**Decreto del Segretario Generale n. 695 del 15 DIC 2020**

**Oggetto:** *Adozione proposta di modifica di perimetrazione e/o classificazione della pericolosità e rischio al Piano Stralcio per l'Assetto Idrogeologico - rischio frana- dell'Autorità di Bacino Campania Centrale per porzioni di territorio del comune di Lauro (AV) - località San Giovanni del Palco.*

**COMUNE DI LAURO (AV) – LOC. SAN GIOVANNI DEL PALCO**

*STRALCIO CARTA DELLA PERICOLOSITA' DA FRANA VIGENTE*

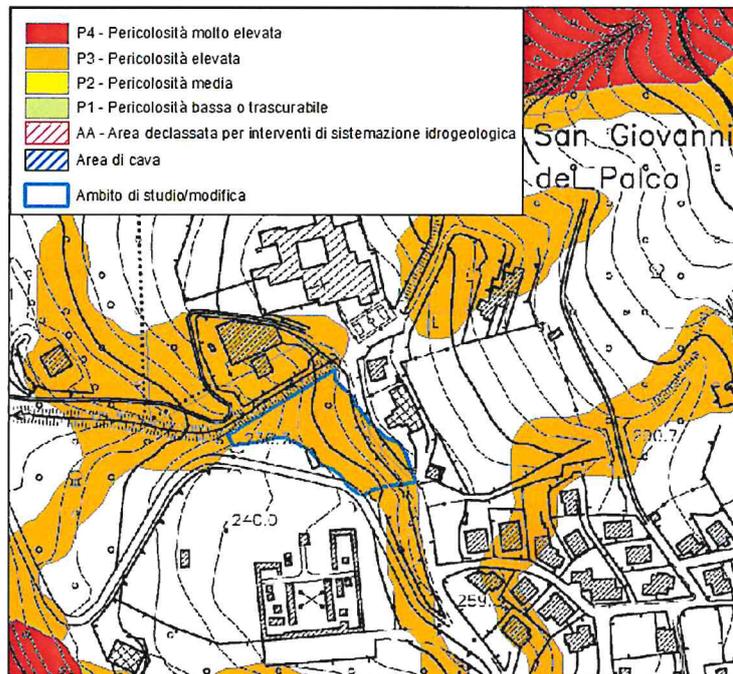
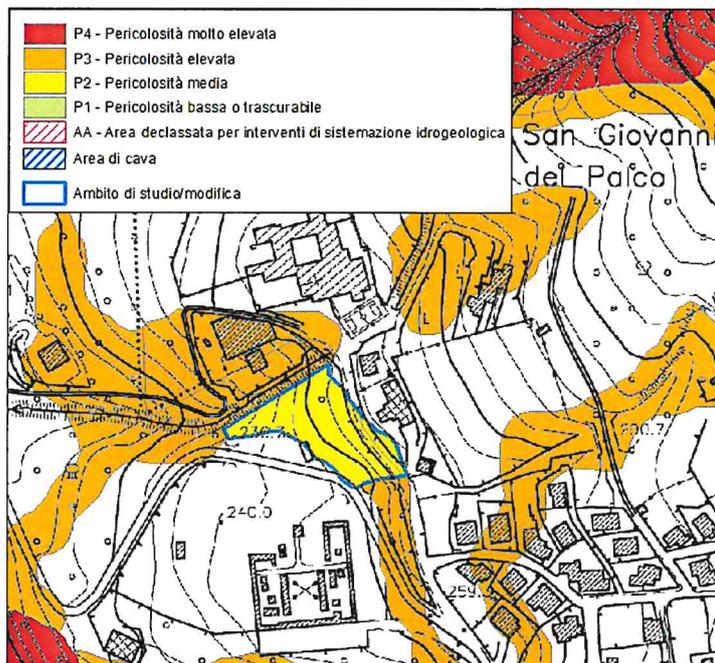
interpretazione delle prove in situ, sul rilevamento geologico e su verifiche di stabilità del pendio. Sulla base dei dati a scala di dettaglio forniti e dagli approfondimenti e verifiche effettuati sulla suscettibilità all'insorgere di fenomeni franosi rapidi (colate) tenuto conto delle metodologie e dei criteri adottati per la redazione del Piano Stralcio per l'Assetto Idrogeologico, è stata elaborata, per la suddetta località, una proposta di ripermimetrazione che modifica l'area in area pericolosità «media – P2» e relativa «area rischio medio – R2» e «area a rischio moderato – R1».

*STRALCIO PROPOSTA DI MODIFICA ALLA CARTA DELLA PERICOLOSITA' DA FRANA*
